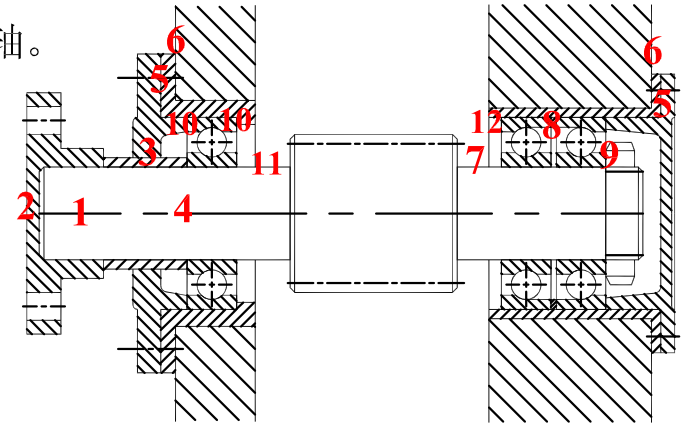
1、联轴器没有周向定位。

2、联轴器孔没有打通。

3、轴套和端盖之间没有密封。

4、轴承左侧精加工面太长，可设计成阶梯轴。

5、无调整垫片，无法调整轴承间隙。

6、箱体的加工面与非加工面没有分开。

7、加一套筒，用于轴承的轴向定位。

8、金属隔离环应置于内径处。

9、圆螺母缺剖面线，且未装止动垫圈。

10、轴承外圈与套杯及端盖之间须放松。

11、加一套筒，用于轴承的轴向定位。

12、套杯应使轴承外圈轴向定位。

1、箱体的加工面与非加工面没有分开。

2、无调整垫片，无法调整轴承间隙。

3、在此定位轴承内圈多余。

4、套筒与轴承外圈接触。

5、齿轮左侧应加工一个轴肩轴向定位齿轮。

6、键太长，套筒无法装入。

7、圆螺母未装止动垫圈。

8、带轮左侧没有轴向定位。

9、密封圈的画法不对。

10、轴的宽度应比齿轮的稍窄一点。

11、两圆圈处应留有一定的间隙。

12、此段轴的直径应小一点，否则圆螺母装不进。
